**OGGETTO: Risposte al parere espresso con lettera protocollo Z1.2013.0012925 del 19/7/2013 in merito allo Studio geologico del territorio comunale del Comune di Temù (BS) del giugno 2013 a supporto del PGT – L.R. 11 marzo 2005 n. 12**

## COMUNE DI TEMU' (BS) - PARERE INERENTE GLI ASPETTI GEOLOGICI

**Tipo di studio:** aggiornamento dello studio della componente geologica, idrogeologica e sismica del PGT ai sensi della L.r. 11 marzo 2005, n. 12.

**CARTA DELLA PERICOLOSITA'  
FINALE - scala 1:5.000**

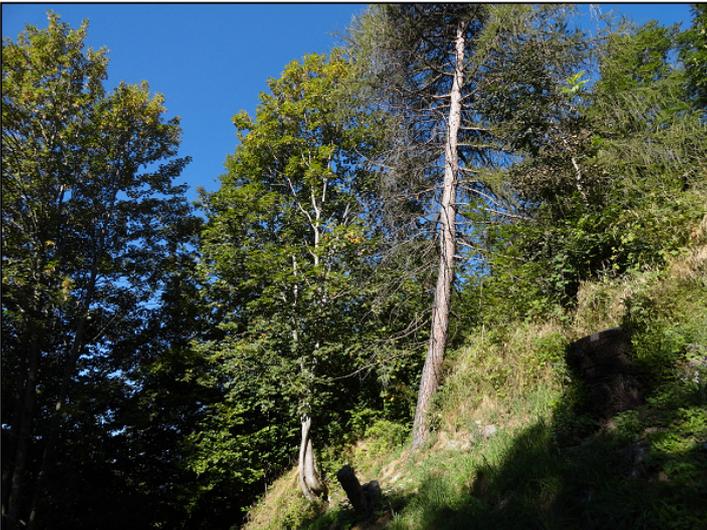
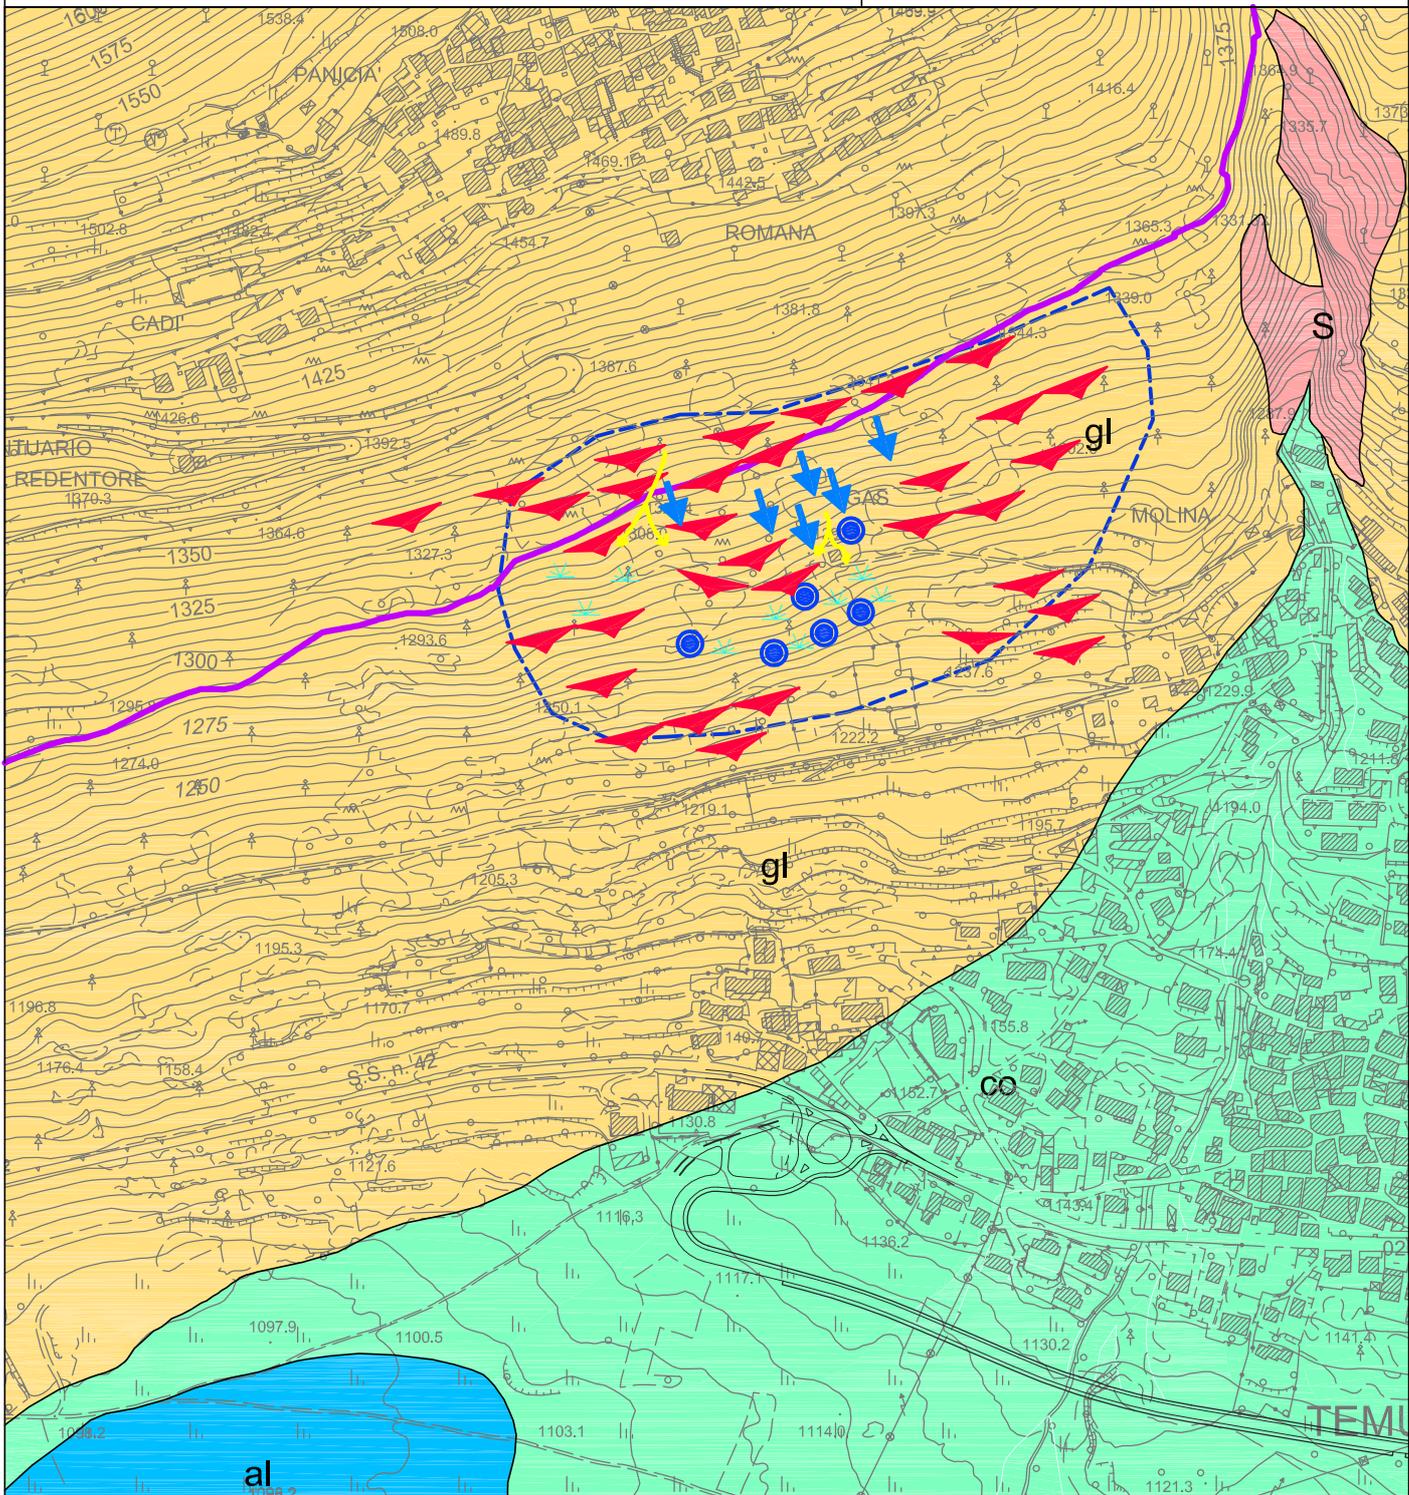
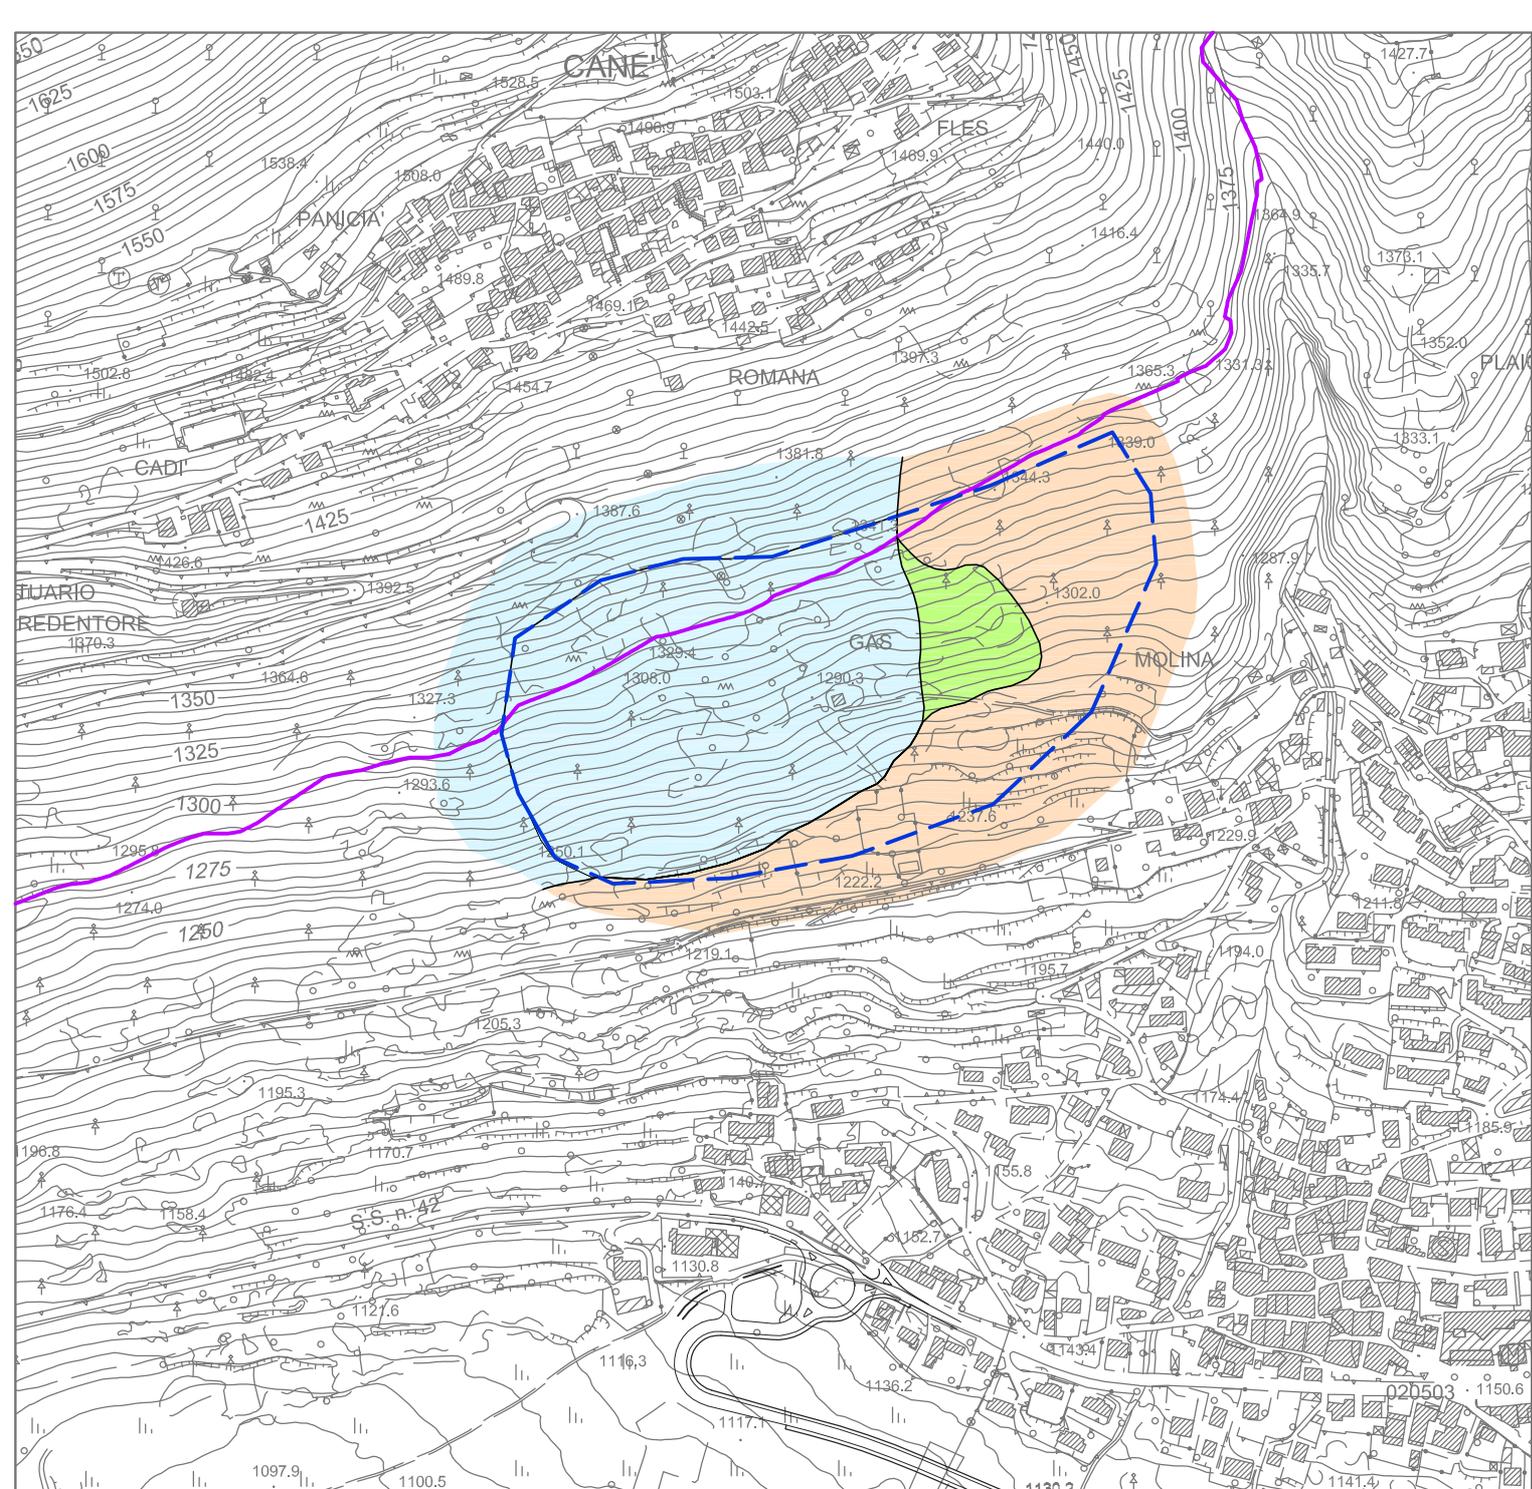
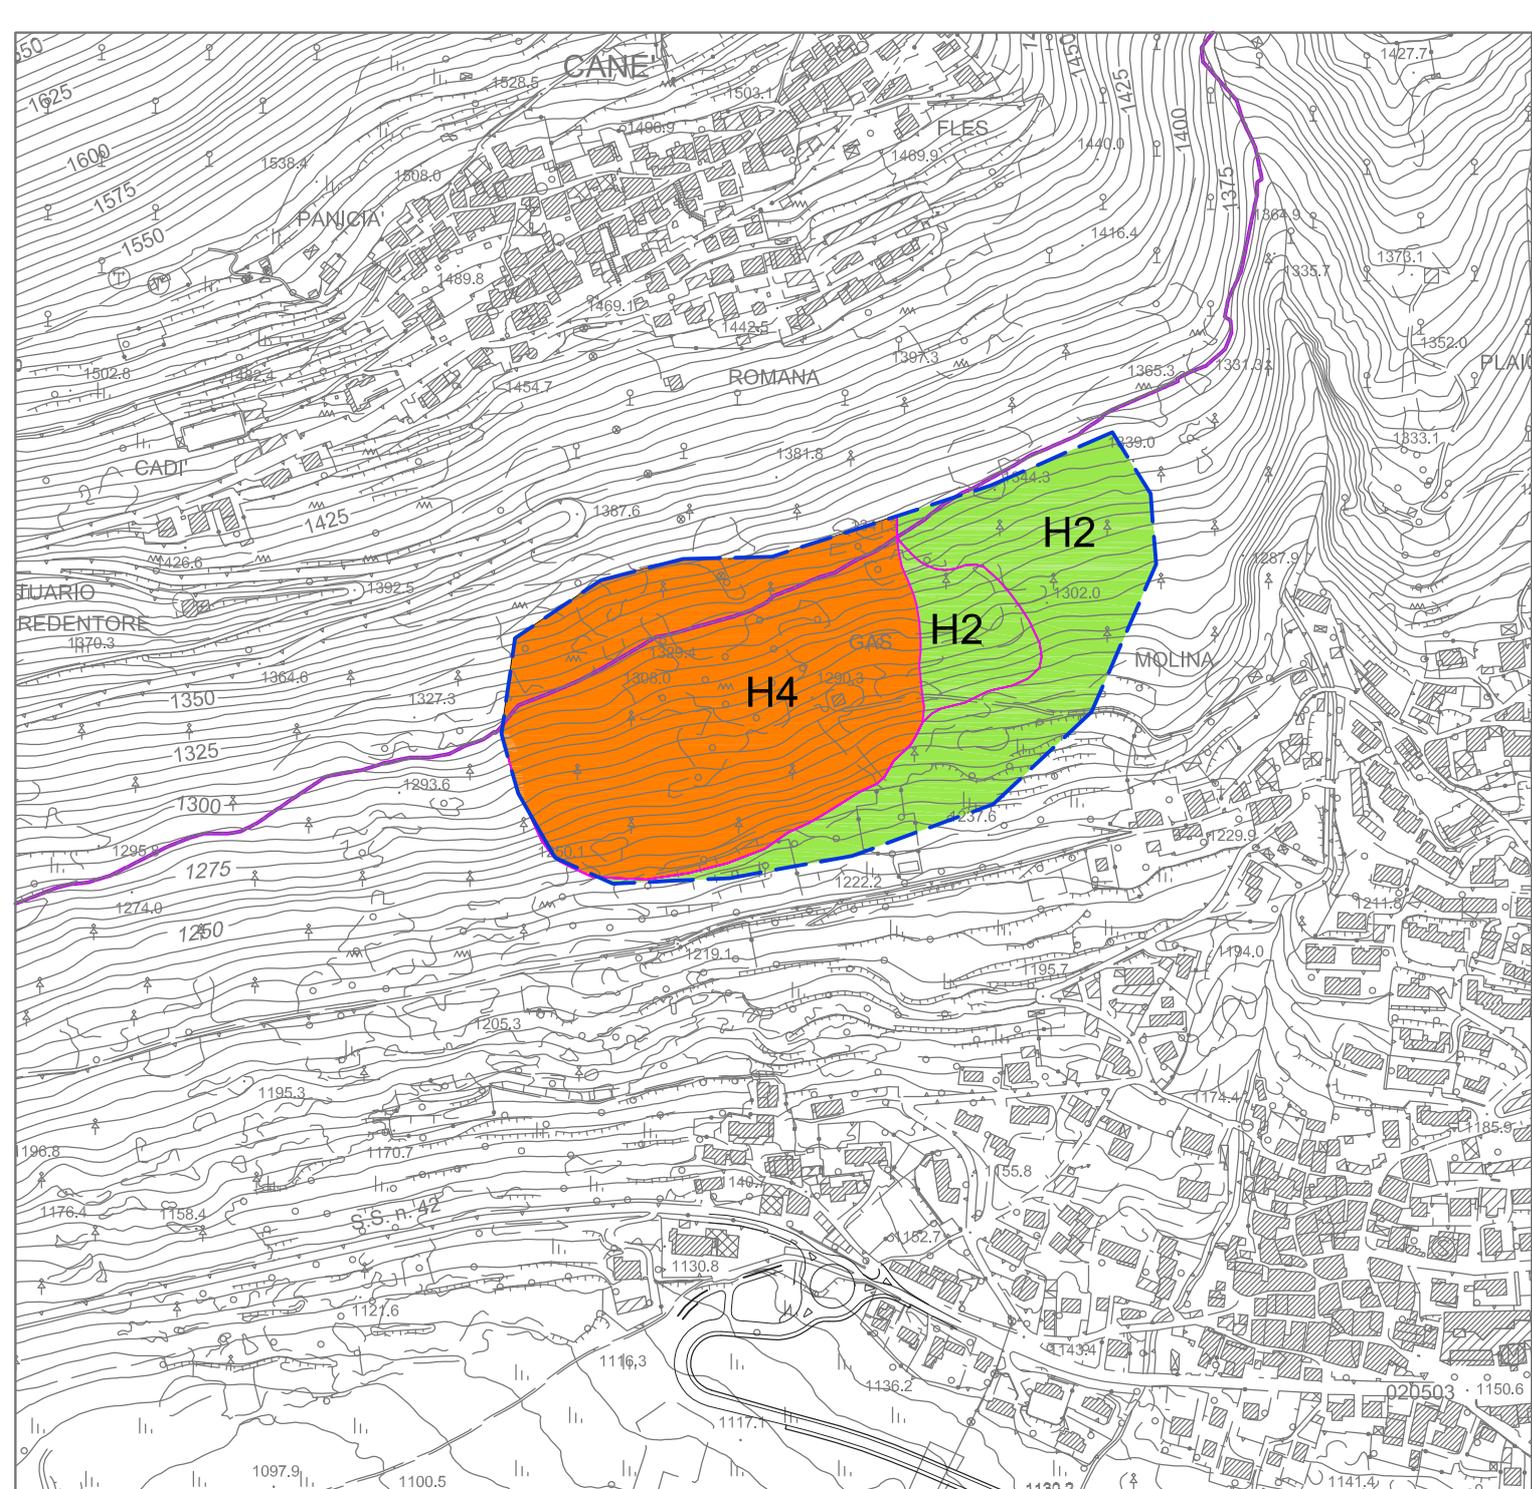
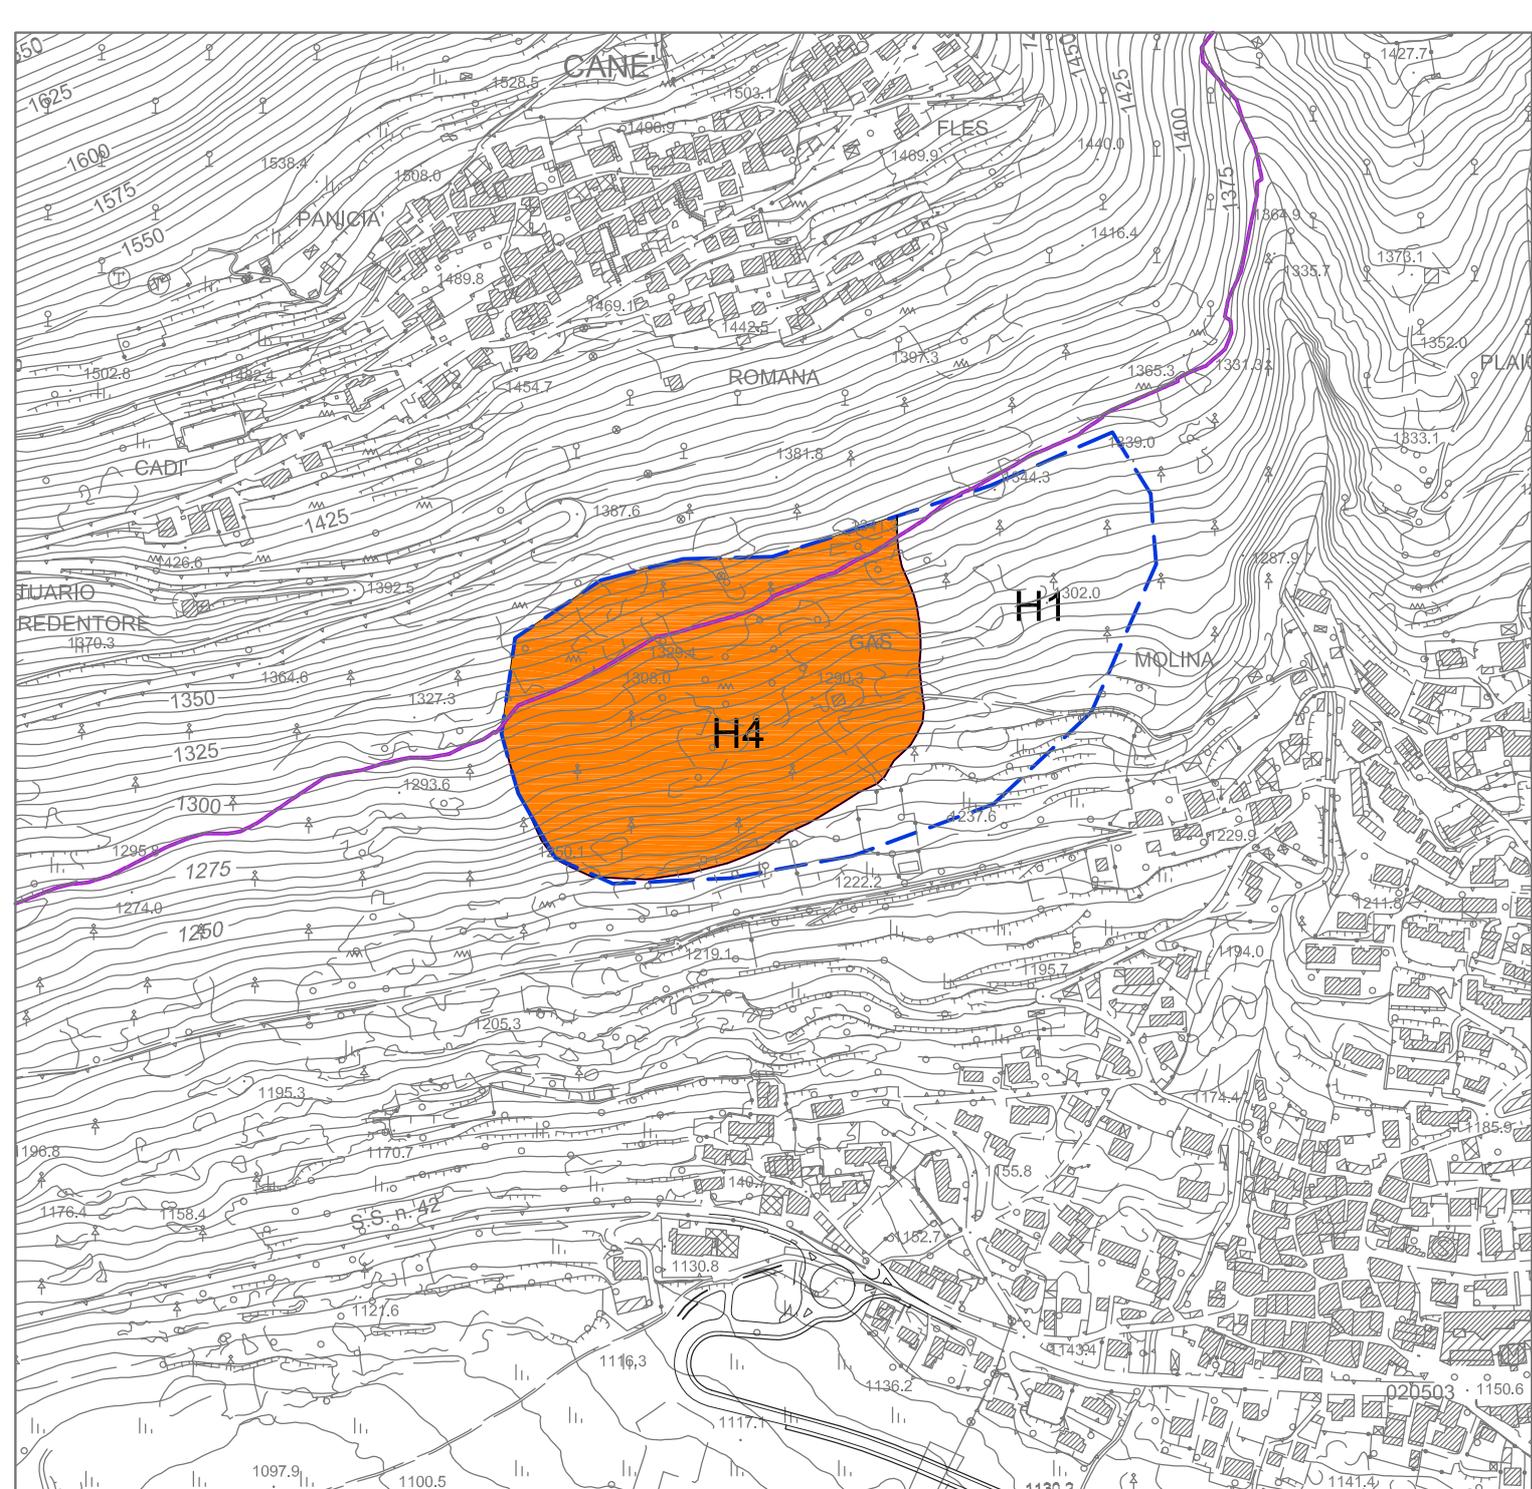
L'estensione dell'ambito di frana attiva (Fa), presente nel quadro del dissesto vigente, è stata notevolmente ridotta, in particolare sulla base dei risultati di uno studio geologico-geotecnico (G.Zaina, aprile 2005). Tuttavia lo stralcio o la ripermenziazione di aree in frana deve essere effettuata sulla base di uno studio di dettaglio, redatto ai sensi dell'Allegato 2 ai criteri attuativi sopra richiamati. Le motivazioni addotte nella relazione tecnica a supporto dello stralcio di una parte del dissesto non sono infatti sufficientemente dettagliate e non comprendono la zonazione della pericolosità dell'area. In alternativa alla redazione di uno studio di dettaglio la perimetrazione dell'ambito dovrà quindi essere ricondotta a quella vigente.

L'area di frana attiva Fa del PAI riportata nel quadro di dissesto vigente che deriva dallo studio geologico del PRG 2002-2004 NON era mai stata cartografata come frana in senso stretto del termine nella Carta Geomorfologica. Questa tavola infatti riportava nella zona in esame depositi di versante non attivi e orli di scarpata di degradazione non attivi. Unico elemento rilevato era una zona di ristagno d'acqua in corrispondenza della cascina esistente, confermato anche dalla sottoscritta nella relazione di PGT del giugno 2013 dove è stato scritto che nella zona stralciata dalla frana "non vi sono sorgenti, emergenze d'acqua diffuse o ristagni, fenomeni di soliflusso, decorticamento o altro che potrebbero dare origine a fenomeni di franosità superficiale ed il versante risulta ancora terrazzato per la presenza di muri in pietra, nonostante non sia più coltivato. Tali fenomeni di potenziale dissesto invece sono ancora presenti in prossimità degli edifici rurali esistenti". Non si sa poi in base a quali motivazioni sempre nello studio di PRG da un'area stabile indicata come tale nella Carta geomorfologica sia diventato un ambito descritto nella Carta di Sintesi e della Fattibilità geologica del medesimo studio come: "Aree di franosità attiva diffusa, fenomeni di creep, soliflusso, potenziali crolli e caduta massi, fenomeni valanghivi".

I risultati della pericolosità finale (vedi carta pericolosità finale allegata in coda al paragrafo) indicano due aree: quella più estesa a pericolosità alta (H4) ottenuta da una pericolosità preliminare alta (H4) incrementata di 1 punto a causa della presenza di acqua (zone di ristagno d'acqua, ruscellamento e sorgenti che potrebbero innescare colate nei depositi di copertura), ma diminuita di 1 punto per la presenza diffusa dei muretti a secco. Quindi la pericolosità è rimasta invariata H4. Quest'area comprende anche le possibili aree di influenza e di espansione dell'eventuale fenomeno di scivolamento.

La zona più a est invece deriva da una pericolosità preliminare bassa (H2) a cui si somma il contributo alla stabilità dato dalla vegetazione e dalla presenza dei muretti a secco efficienti, ottenendo una pericolosità finale molto bassa (H1).
